COMMISSION ROYALE DES MONUMENTS ET DES SITES
KONINKLIJKE COMMISSIE VOOR MONUMENTEN EN LANDSCHAPPEN

BRUXELLES. Boulevard de Dixmude, 32 - 36 (arch. Louis DUHAYON)
(= zone de protection des Halles des Producteurs et Halles America situés Bld. de Dixmude 6 et 21 / Inventaire)
PERMIS D'URBANISME : modifier deux devantures commerciales

Avis de la CRMS

Situation actuelle – Photo Google Street View ©

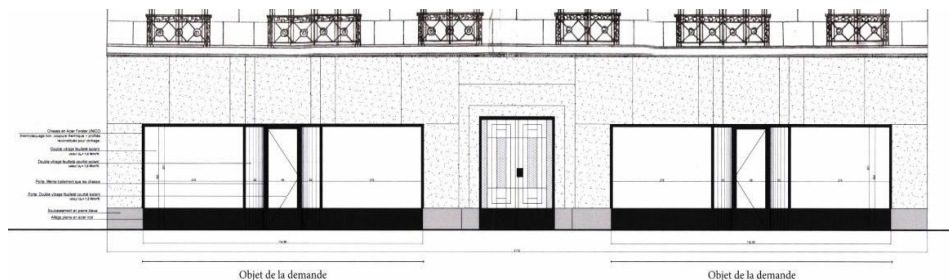
La proposition est une amélioration de la situation existante, la CRMS s'en réjouit.

Pour un meilleur rendu de la situation finale, la CRMS recommande la pose d'allège en pierre bleue, comme dans la situation historique, plutôt qu'en acier noir.
